**Паспорт доступности
объекта социальной инфраструктуры (ОСИ)
№ 2**

- 1.1. Наименование (вид) объекта: Муниципальное автономное дошкольное образовательное учреждение города Нижневартовска детский сад № 71 «Радость»;
- 1.2. Адрес объекта: 628606, Российская Федерация, Тюменская область, Ханты-Мансийский автономный округ - Югра, г. Нижневартовск, ул. Менделеева, 6а;
- 1.3. Сведения о размещении объекта:
- отдельно стоящее здание: производственная деятельность осуществляется на 2 этажах, общая площадь 1734,0 кв.м;
 - наличие прилегающего земельного участка: 8978,0 кв.м;
- 1.4. Год постройки здания 1974, последнего капитального ремонта: Нет данных;
- 1.5. Дата предстоящих плановых ремонтных работ:
- Текущего: Нет данных,
Капитального: Нет данных;

Акт обследования
объекта социальной инфраструктуры к паспорту доступности ОСИ

Фото 24

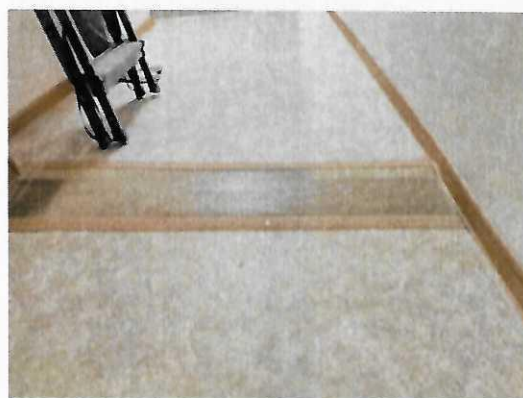
3.1	Коридор (вестибюль, зона ожидания, галерея, балкон)	Есть	---	21,22,23,24,25,26	Ширина путей движения не соответствует требованиям СП 59.13330.2020; Декоративные элементы оформления интерьера, расположенные вдоль стен на путях движения не соответствуют требованиям п. 6.2.6 СП 59.13330.2020	К, С, Г, О, У	По ширине путей движения - технические решения не возможны; Декоративные элементы оформления интерьера, расположенные вдоль стен на путях движения привести в соответствие требованиям п. 6.2.6 СП 59.13330.2020

Фото 58

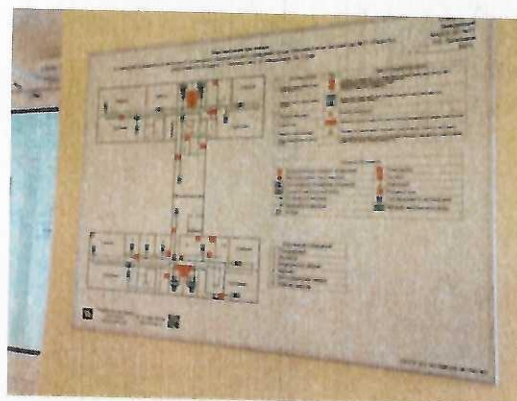
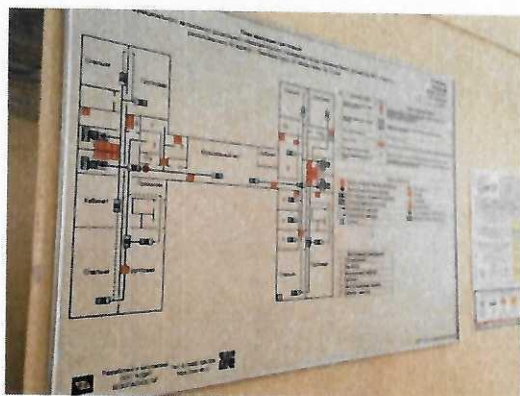
6.1	Визуальные средства	Есть	---	56,57,58	Нарушение действующих норм СП 59.13330.2020	К, О, Г, У	Привести в соответствие с действующими нормами, регламентирующими данное требование (СП 59.13330.2020);	Обеспечить наличие в составе системы навигации на объекте (световой маяк; контрастные маркировки дверей, ручек дверей; информационные таблички и т.д.), фотолюминесцентной эвакуационной системы с размещением на путях движения и эвакуации посетителей, включая людей с инвалидностью и МПН;
